大飯発電所審査資料	R0
提出年月日	2023年5月11日

大飯発電所原子炉施設保安規定変更認可申請書

【電線管等に敷設する火災防護対象ケーブルの系統分離対策に伴う変更】

関西電力株式会社

# 1. 第1回審査会における指摘事項及び対応方針

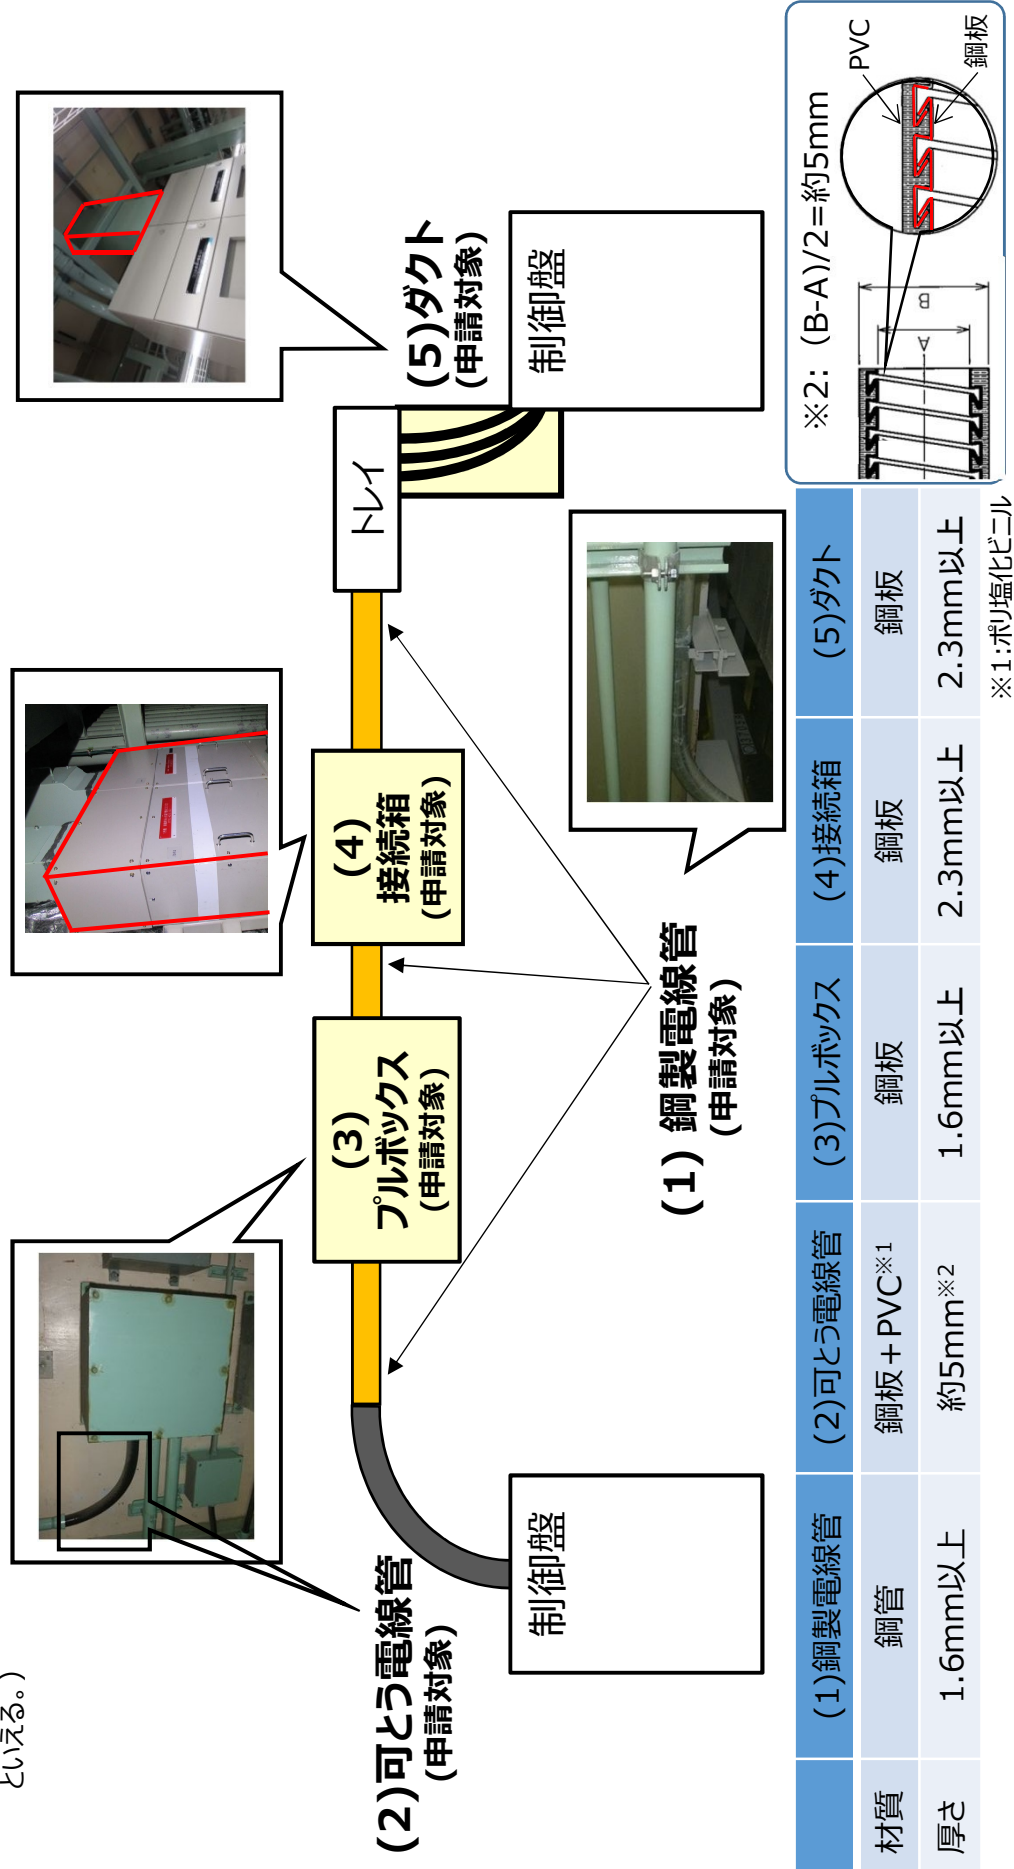
No.	指摘事項	対応	説明資料
1	基本設計方針について、新たに実施する対策が火災源への対策を基本とするものを踏まえ、以下の点を踏まえて再度整理し、説明すること。	基本設計方針見直し後の記載について、以下の対応方針を含めて整理した結果を説明する。	P 2
	①申請対象としている火災防護ケーブルのうち、「ケーブルトレイにて敷設しているもの以外」の整理	①申請対象は、電線管等の電路（ケーブルトレイを除く、以下「電線管等」という。）に敷設する火災防護対象ケーブルとする。	
	②防護対象とする火災防護対象ケーブルの系列（A系、B系）の考え方	②電線管等に敷設する防護対象系列の火災防護対象ケーブルは、単一の火災に対して、原子炉の高温停止及び低温停止の成功パスを一つ確保できるように選定する。（防護対象系列はケーブルトレイに合わせる。）	
	③電線管の隔壁としての機能	③電線管等の隔壁は、火災耐久試験により1時間の耐火性能を有する設計とする。	
	④非難燃ケーブル、難燃ケーブルそれぞれの自己消火の設計に係る処置	④非難燃ケーブル及び難燃ケーブルの自己消火のための処置は火災発生防止対策と同じとする。	
	⑤火災発生防止対策として実施していた自己消火の設計を系統分離対策に適用する考え方	⑤自己消火の設計により系統分離対策における火災感知・自動消火設備の設置を代替する設計とする。	
	⑥保安規定に6m範囲内の可燃物の持込み管理を明記する必要性	⑥本来は設備対策で対応すべき範囲を運用で担保が必要となったことを重く受け止め、保安規定に6m範囲内に可燃物を原則持ち込まない管理を明記する。	
2	⑦火災源とみなす対象の範囲と考え方	⑦考慮すべき火災源、持込み可燃物の対象の考え方を示す。	P 8,9
	火災区域・区画への適用性について、以下の点を考慮して説明すること。	<b>今回追加する設計の火災区域・区画への適用性について、以下の内容及び現場への適用の具体例について説明する。</b>	P 10,11
	⑧固定火災源の種類に応じた隔壁等の施工方法	⑧分離対象の固定火災源の種類に応じた隔壁等の設置パターンと施工方法を示す。	P 12～24 補足説明資料

⑨ケーブルトレイ蓋の設置に係るスプリンクラー消火の成立性	⑨スプリンクラー消火を考慮したトレイ蓋の設置条件を示す。	
	⑩6m範囲外における持込み可燃物も考慮して管理する範囲 ⑪6m範囲内における持込み可燃物管理に関する、実現性を考慮した具体的な運用方法	⑩火災区画ごとに火災区画全体又は火災区画内の一部のどちらかで管理を実施する。 ⑪可燃物の持込み管理に係る具体的な運用を示す。	P 25,26
